**DODATEK č. 3**

**SMLOUVA O DÍLO**  
**„Raudnitzův dům – bydlení pro seniory“**

číslo smlouvy 0021/0/OMI/19

**ke smlouvě o dílo na provedení stavby „Raudnitzův dům – bydlení pro seniory“**

**D.1.4.1.b.1 KANALIZACE PUDORYS 1NP\_REV01**

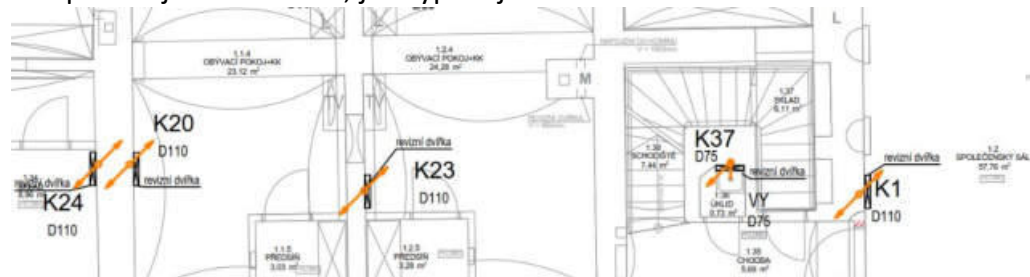
**75** K32 - pozor na kolizi mezi nádržkou geberitu a svislým vedením!

**76** K31 – DN 110 ve zděné 125?? – lepší zaplentovat do foyer v rohu u dveří

76		<p>K31 – DN 110 ve zděné 125?? – lepší zaplentovat do foyer v rohu u dveří                  NG: odpadní potrubí v základech je už instalováno, v konstrukci podlahy bude redukce na D50 dále povede jenom připojovací potrubí D50 k umyvadlu  <b>JCH: k umyvadlu určitě povede DN50, ale ze 2.NP jede přes celou výšku patra DN110 ve zděné příčce 125!</b></p>	
77	<p>V hygienickém centru chybí odvod kondenzátu od VZT jednotky, i když je to popsáno v TZ „Odvod kondenzátu od VZT jednotky bude řešen přes záchovou uzávěrku HL 136NT.“                  NG: odvod kondenzátu bude doplněn potrubím D 32 se suchou zápachovou uzávěrkou  <b>JCH: ve výkrese kanalizace stále nezakresleno</b></p>		
78	<p>Chybí odvod kondenzátu od fancoilu v serverovně                  NG: bude doplněno</p>		
79	<p>Opravdu musí být revizní dvířka v obytných/pobytových místnostech?? Jak jsou velká, kde přesně jsou umístěna, jak vypadají?   <p>NG: budou přesunuté do 2 .NP vedle WC  <b>JCH: K23 jsou dvoje revizní dvířka, jak v 1.NP, tak 2.NP???</b></p> </p>

**D.1.4.3.b.2 Pudorys 2NP\_REV01**

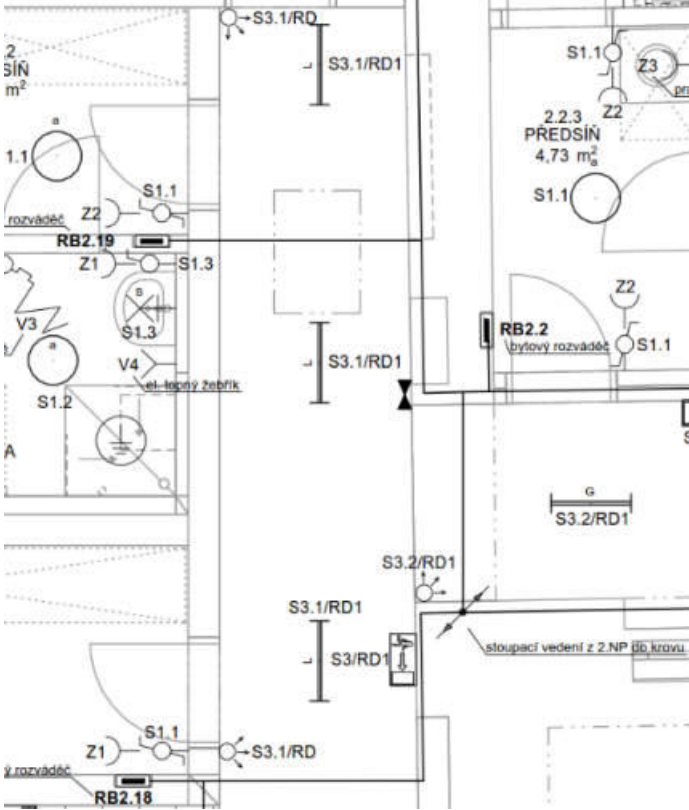
- 125** Zkontrolovat polohy radiátorů s ohledem na zařiditelnost bytů (např. místnosti 2.18.1, 2.19.1 – jsou vždy v rohu u zdi v jediné obytné místnosti

**D.1.4.3.b.2 Pudorys 2NP\_REV01**

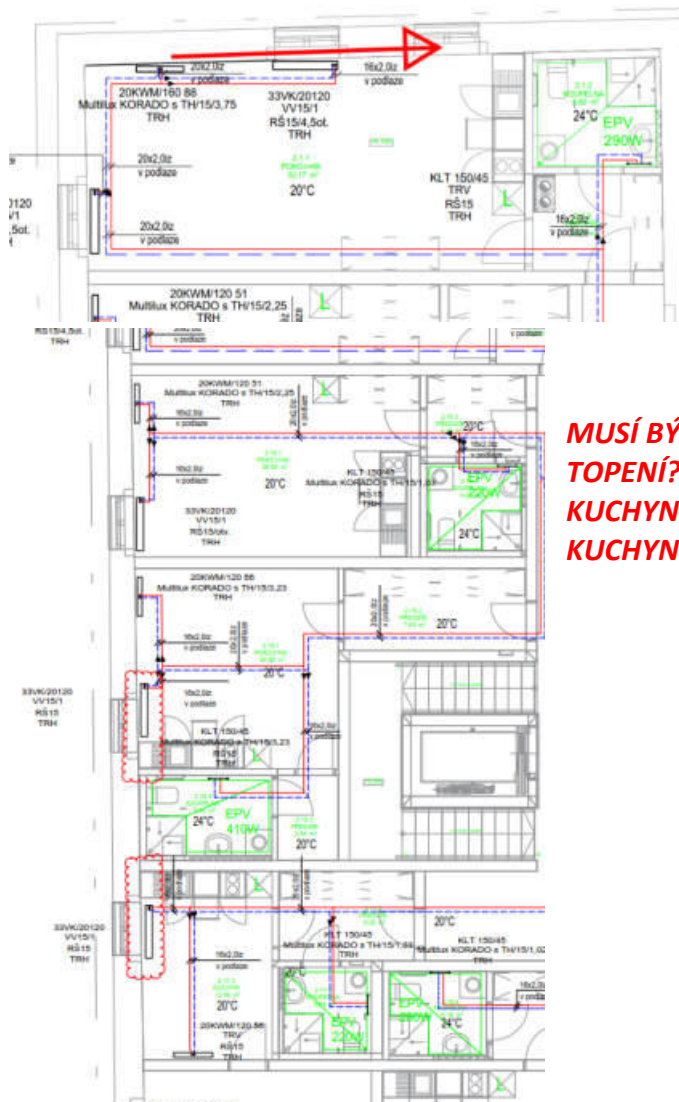
**125** Zkontrolovat polohy radiátorů s ohledem na zařiditelnost bytů (např. místnosti 2.18.1, 2.19.1 – jsou vždy v rohu u zdi v jediné obytné místnosti

**PŘESUNOUT POD OKNO, POTÉ POZOR NA VÝKRYT U KUCHYŇĚ**

**MUSÍ BÝT V MÍSTNOSTECH DRUHÁ TOPENÍ? SNIŽUJE TO MOŽNOST ZAŘÍZENÍ KUCHYŇĚ 2.15.1 A 2.17.3 KOLIZE S DVÍŘKY KUCHYŇĚ**

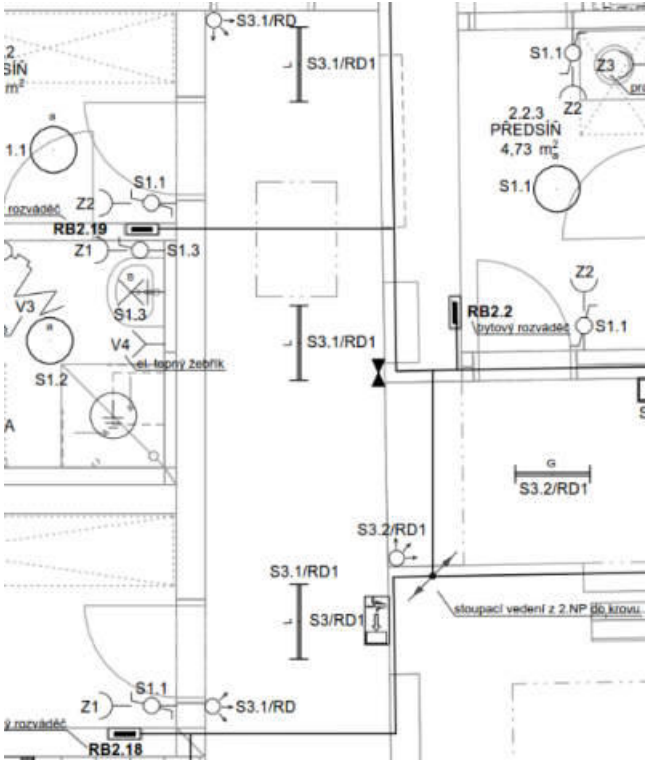
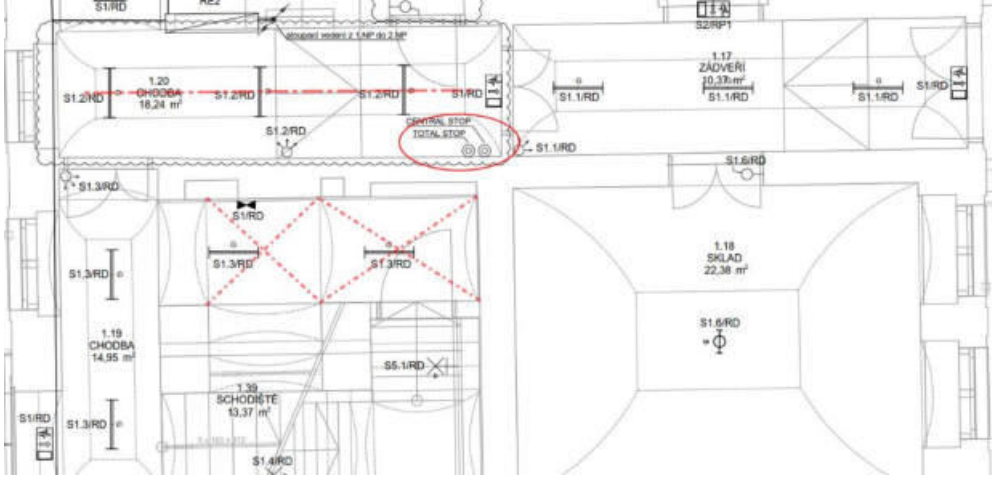
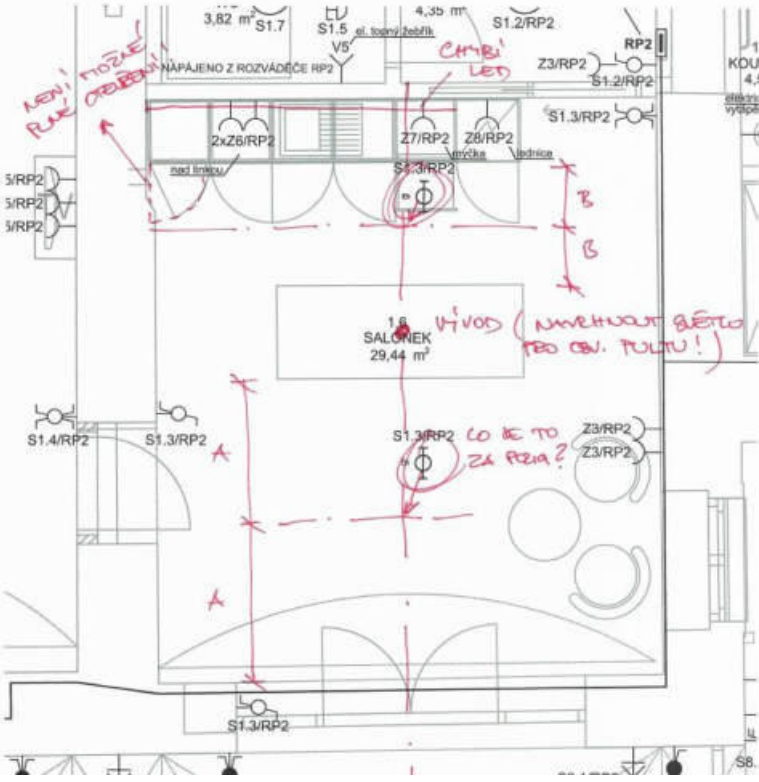
**128** Rozváděč RE2 má elektro kreslené v nice, kde je ve stavařině psaný rozdělovač ÚT. Co má být kde? Niky jsou dle ASŘ rozdílně velké a topenář ho má kreslený ještě úplně mimo...

RH: bude zkoordinováno s ASŘ

**JCH: NENÍ ZKOORDINOVÁNO**
